Projekt Czasowej Organizacji Ruchu

Projekt czasowej organizacji ruchu związany z budową nowej jezdni w ciągu DK 47 w m. Rdzawka w ramach projektu pn. "Budowa nowego przebiegu drogi krajowej nr 47 klasy GP Rabka Zdrój - Zakopane na odcinku Rdzawka - Nowy Targ od km 5+009 do 21+104 o długości 16.095 km".

OPINIA

**KLAUZULA ROZPATRZENIA
PROJEKTU CZASOWEJ ORGANIZACJI RUCHU**

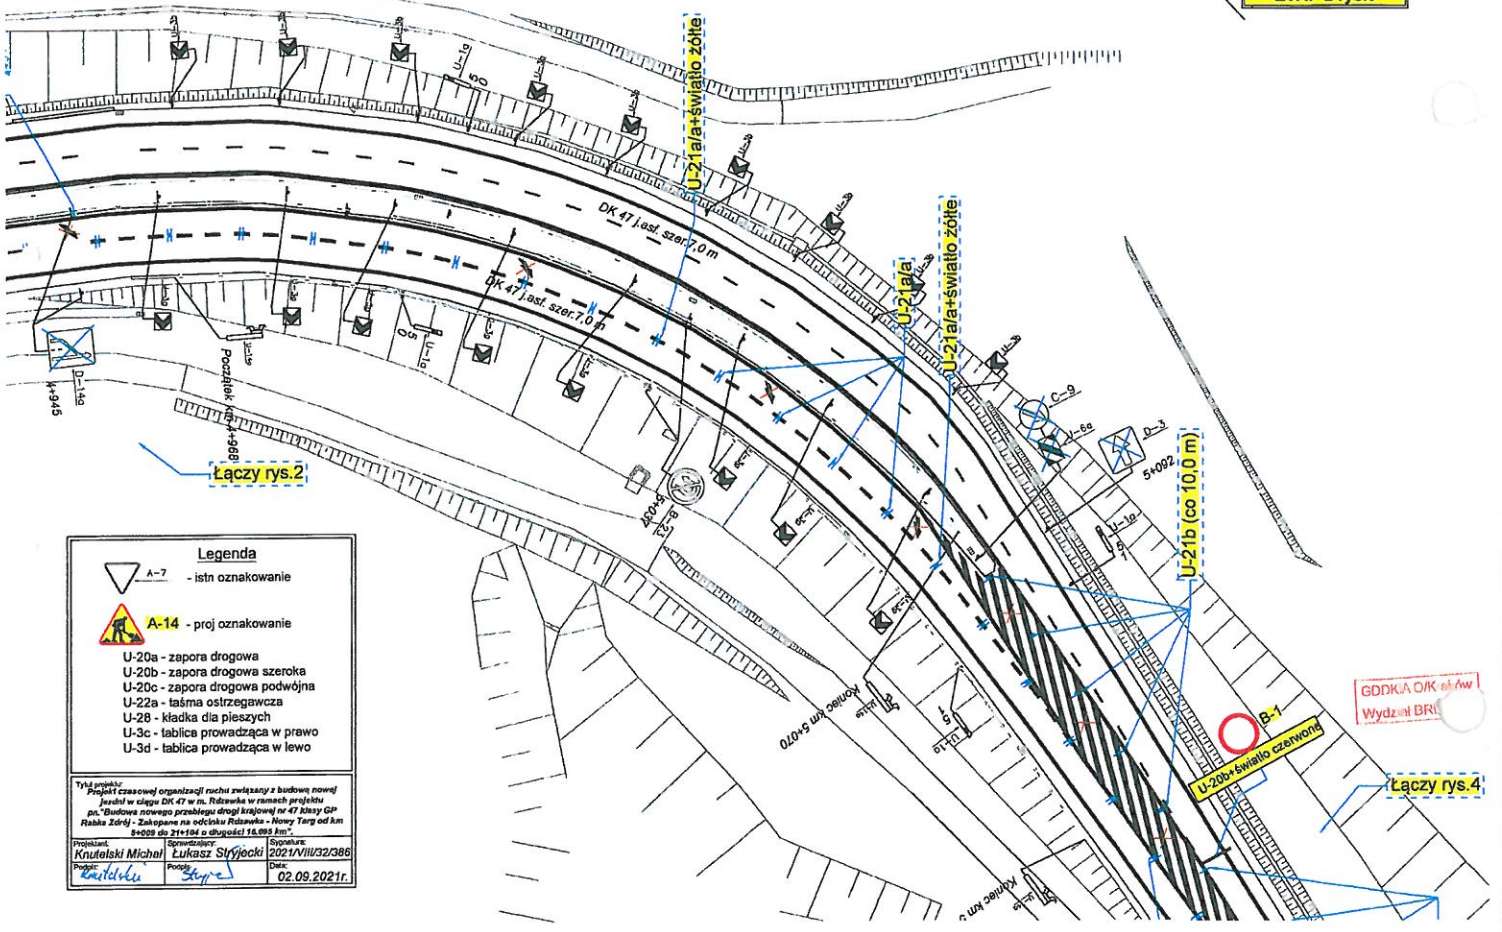
- ✓ etap 1 - biorąc pod uwagę długość pasa zanikającego (ok 195m) sugeruje się jego wyłączenie;
 - znak A-20 ustawić w odległości zgodnej z przepisami;
 - rys. 2 etap 2 - barierę U-3d w km 4+841 zastąpić barierą U-3c;

**MIEJSCE ROBÓT
 OZNAKOWANIE**
 Skala 1:500
 ETAP 2 rys.4

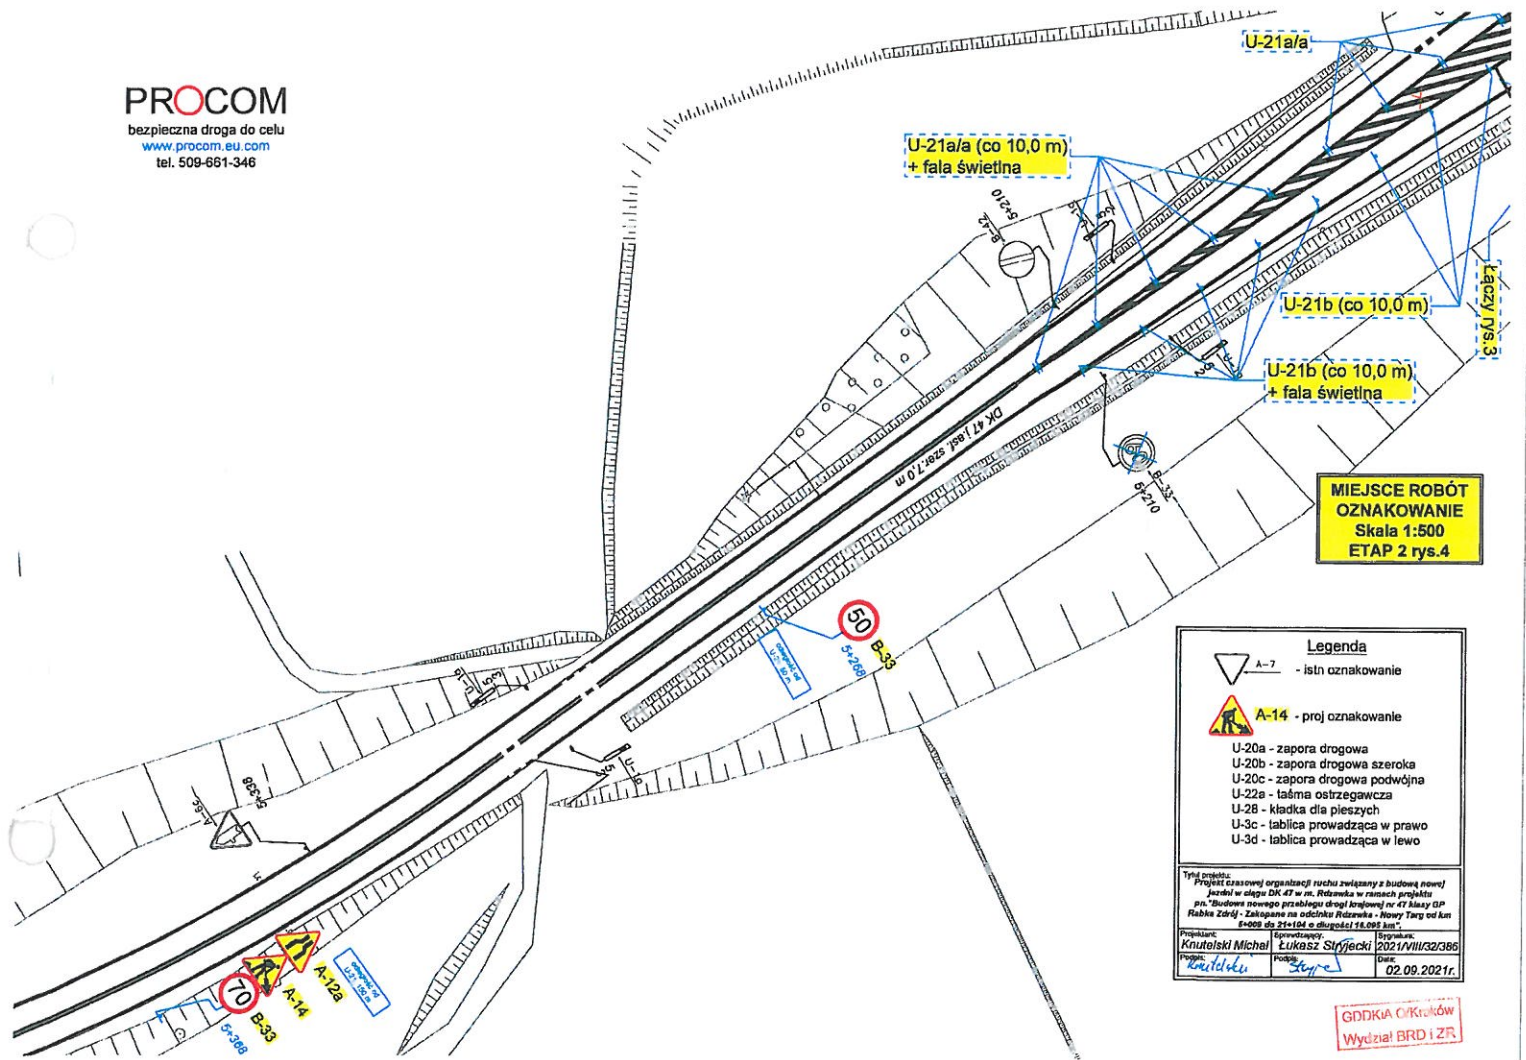
- rys. 3, 4 etap 2 - usunąć oznakowanie poziome (linię P-21);
 - w celu poprawy czytelności oznakowania zaprojektować dodatkowo linię krawędziową;
 - w celu podkreślenia odgięcia toru jazdy zastosować punktowe elementy odblaskowe;

- Nie wprowadza się dodatkowej linii krawędziowej z uwagi na istniejące linie oraz zastosowanie tablic kierujących U-21,*
- Ze względu na zastosowanie tablic kierujących z falą świetlną na odgięciu toru jazdy nie wprowadza się punkowych elementów odblaskowych. W przypadku konieczności należy zagęścić oznakowanie U-21,*
